Verbindingsweg Kempenweg- Eindhovensedijk

Participatieverslag 2e fase VO-DO

Datum: 5 juli 2023
Auteur(s): M. Siecker / D. van Roij

Afbeelding 5 Voorstel locatie plateau

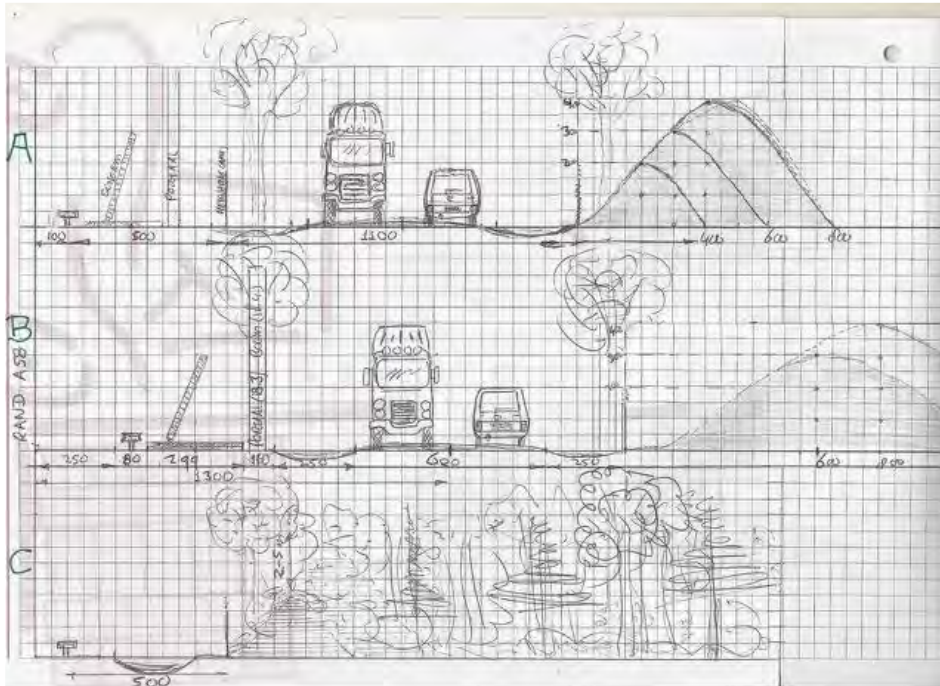
- Aanleg van tijdelijk amfibieënscherm t.b.v. voorbereidende werkzaamheden vanaf mei 2023:
Afhankelijk van de medewerking van de particuliere eigenaren kan het scherm langs de hele weg worden aangelegd. Mocht niet zo zijn, zal deze alleen langs de openbare, gemeentelijke delen van de weg komen. Te zijner tijd zal nader worden bepaald hoe het scherm moet worden aangelegd, om functioneel te zijn (gewoon open laten aan één kant is uiteraard niet functioneel).
- 3. Ter voorkoming van snelheidsoverschrijding wordt voorgesteld om een plateau op het lange rechte stuk te realiseren. Als mogelijke locatie wordt aangedragen:

Tussen punt 3 en punt 2 inventariseren we drie plaatsen als mogelijke locatie voor het plateau:

- Punt 3 op de hoek van het kynologenterrein en de smalle bospunt.
- De historische wielierbaan geprojecteerd op een plateau.
- Bij de laatste beuken van 't beukenlaantje (halverwege de punten 2 en 3)

In het verleden zijn er in Oirschot op verschillende wegvakken snelheidsremmende maatregelen genomen, doch deze maatregelen hebben niet in alle gevallen de beoogde resultaten behaald. In dit geval wordt gevraagd om een reactie op een vermoeden van angst over een mogelijke toekomstige situatie.

In de toekomstige situatie zullen ca. 2000 voertuigen per dag gebruik maken van de verbindingsweg. De weg heeft de functie om verkeer vlot af te wikkelen om zo verkeer door de (woon)kern te vermijden. Een plateau kan juist zorgen voor een contraproductief effect, waar in andere situaties bovendien meldingen van gekletter en geluid van remmende en optrekkende voertuigen van worden gedaan. Wil een dergelijk verkeersplateau effect hebben op de rijnsnelheid dan zal een stevig plateau moeten worden gecreëerd van 12cm. Deze zal verlicht moeten zijn en om het plateau te benadrukken zouden er hekken nodig zijn die attentieverhogend werken en de locatie van het plateau beter benadrukken. Aangezien er op de nieuwe verbindingsweg niet mag worden gelopen of worden gefietst en er geen kruispunten zijn, ontbreken er risicovolle conflicten die een dergelijke snelheidsremmende maatregel rechtvaardigt. Er is in beginsel geen noodzaak toe. De genoemde streeplijnen ofwel de kantmarkering is inderdaad bedoeld om een vernauwend effect te creëren waardoor er langzamer gereden wordt. Ter voorkoming van structurele snelheidsoverschrijdingen zou eerder ingezet kunnen worden op verticale elementen langs de weg. De afstand tussen het genoemde punt 2 en 4 is zo'n 800 meter. In die situatie helpt een plateau niet. En dan is er alleen ter hoogte van dat ene plateau sprake van snelheidsremming. Alles overwegende zien wij op voorhand geen reden om een plateau te realiseren. In plaats daarvan zal wel het profiel van de historische wielierbaan in de rijbaan worden geaccentueerd, wellicht nog ondersteund door een attentieverhogende figuur in de berm of grondwal langs de weg.

Afbeelding 6 Voorstel vormgeving grondwal

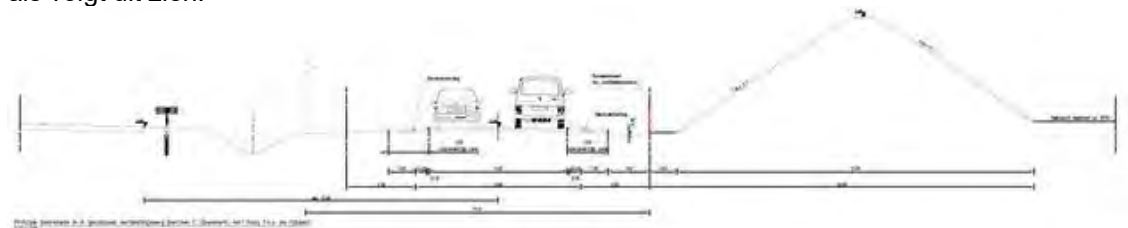
4. Er wordt voorgesteld om een buffer te maken van 4 meter hoog met een hellingshoek van ca. 45 graden aan de noordzijde van de verbindingsweg om zicht op het verkeer te ontnemen voor de particuliere percelen en gebruikers van de Kemmer, en zodoende tevens een geluid- en fijnstofbuffer te creëren. E.e.a. volgens onderstaande schets:

Allereerst zij opgemerkt dat uit de onderzoeken naar geluid, fijnstof en licht als gevolg van de verbindingsweg volgt dat geen wettelijke verplichting bestaat tot het nemen van maatregelen met het oog op de ruimtelijke aanvaardbaarheid, danwel tot het treffen van geluidwerende maatregelen als gevolg van geluid van de verbindingsweg. Om aan deze particuliere wens van een grondwal of buffer tegemoet te komen, wordt in overleg met grondeigenaren bekeken of een zandwal ten noorden van de verbindingsweg aangelegd kan worden. Dat kan er dan als volgt uit zien:

Afbeelding 8 Definitief ontwerp verbindingsweg, incl. grondwal

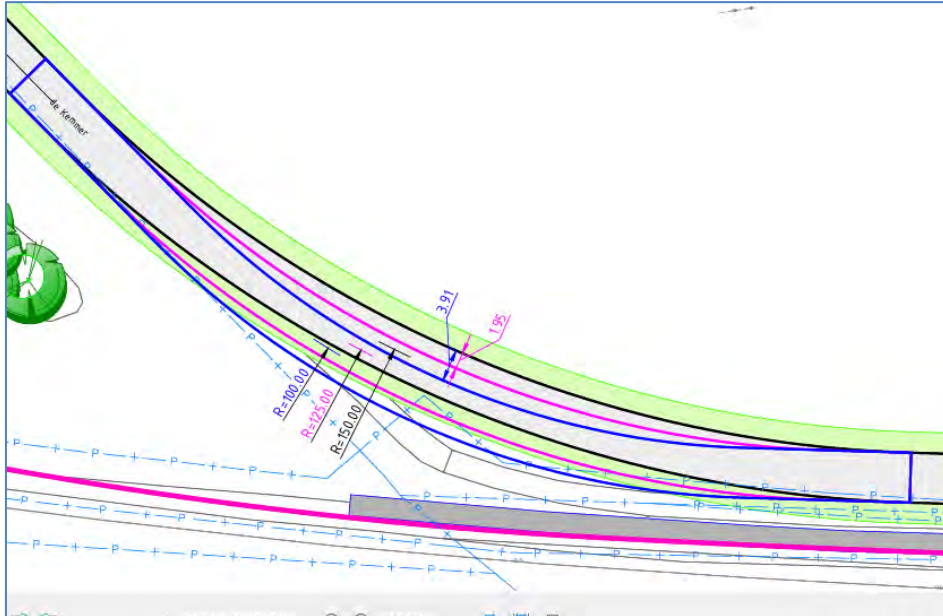
6. Er wordt aandacht gevraagd om twee variaties in boogstralen in/bij te tekenen in het VO en ook om het wielerveden plateau duidelijker aan te geven. Aan de hand van 3 boogstralen ($R=100$, $R=125$ en de nu ingetekende $R=150$) kan dan een totaalbeoordeling worden gegeven.

Ten aanzien van de gevraagde reactie op een te realiseren plateau wordt verwezen naar onze reactie onder punt 3 in bovenstaande.

Vanuit de omgeving is de vraag voorgelegd wat de consequenties zijn bij het toepassen van de kleinere boogstralen $R = 125$ m en $R = 100$ m, onder andere om de ingreep in de omgeving te beperken. Daarover het volgende.

De verbindingsweg krijgt de functie Erftoegangsweg (ETW) Buiten de bebouwde kom met een maximum snelheid van 60 km/u. De uitgangspunten voor het wegprofiel en alignment zijn vastgelegd in de CROW Richtlijn Handboek Wegontwerp Erftoegangswegen.

In een eerder stadium van de planvorming is het toepassen van nog kleinere boogstralen $R = 125$ m en $R = 100$ m reeds onderzocht. Let wel: dit is een afwijking van de ontwerprichtlijnen, en wordt er afbreuk gedaan aan een verkeersveilig ontwerp voor een ETW van 60 km/uur. Het toepassen van deze kleinere boogstralen leveren een zeer beperkte ruimtewinst op, terwijl afbreuk wordt gedaan aan de functionaliteit van de weg. Dit is als volgt weer te geven:

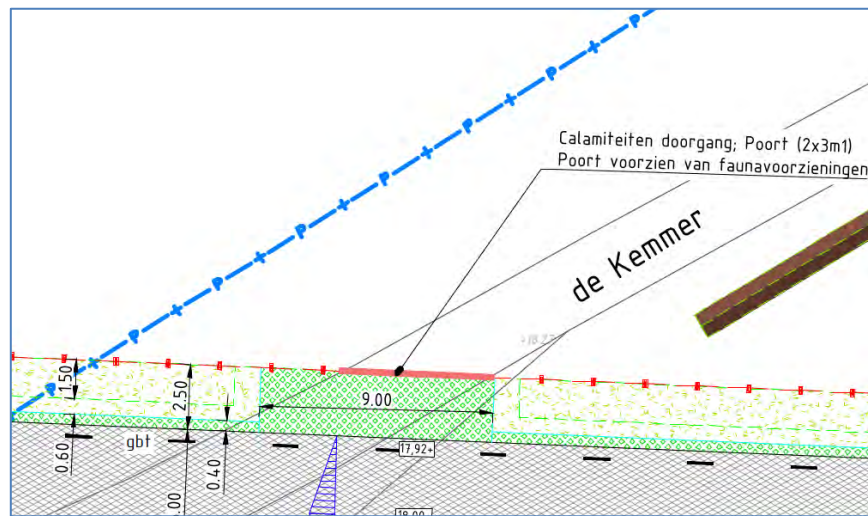
7. Er is gevraagd om de haalbaarheid te onderzoeken om twee gemeentelijke terreinen te 'swappen' en de ontsluiting van de kynologenclub te concentreren bij de parkeerplaats van sporthal de Kemmer, in plaats van te investeren in een ontsluiting aan de verbindingsweg, met alle nadelen van dien. Zie bijgevoegde schets:

Het betreft hier een oplossingsrichting ten behoeve van een gebruiker van het gebied De Kemmer tussen het eigen terrein en de verbindingsweg. De ruimte tussen deze percelen bedraagt ongeveer 27 meter. Er is geen reden om op grond van ecologisch onderzoek danwel de ecologische begeleiding van het project verbindingsweg aan te nemen dat deze locatie een 'bottle-neck' voor natuur is. De grondwal wordt vooralsnog niet gerealiseerd ter hoogte van het bedoelde terrein (de grondwal loopt vanaf het particuliere perceel plaatselijk bekend als Bloemendaal 4 in oostelijke richting naar de Eindhovensedijk). Dus de bestaande situatie noch deze oplossing van een terreinswap maakt daarvoor iets uit. De gehele 'swap' van percelen kan buiten het ontwerp en realisatie van de verbindingsweg plaatsvinden en hoeft niet hierin integraal te worden meegenomen. Het enige raakvlak is een poort in het faunaraster en enkele grasbetontegels. Dit betreft een geringe aanpassing die ten allen tijden (zeker ook na realisatie) uitgevoerd kan worden. Zie onderstaande kaartuitsnede:

Oftewel: de wisseling van perceel kan parallel en los van het ontwerp en de realisatie van de verbindingsweg worden opgepakt.

Daarom wordt voorgesteld de terreinverplaatsing in dat kader verder te bespreken en te onderzoeken en vanuit de bruikbaarheid van de voorzieningen in de Kemmer te beoordelen. Dan krijgt dit een zelfstandige beoordeling, maar los van de verbindingsweg.
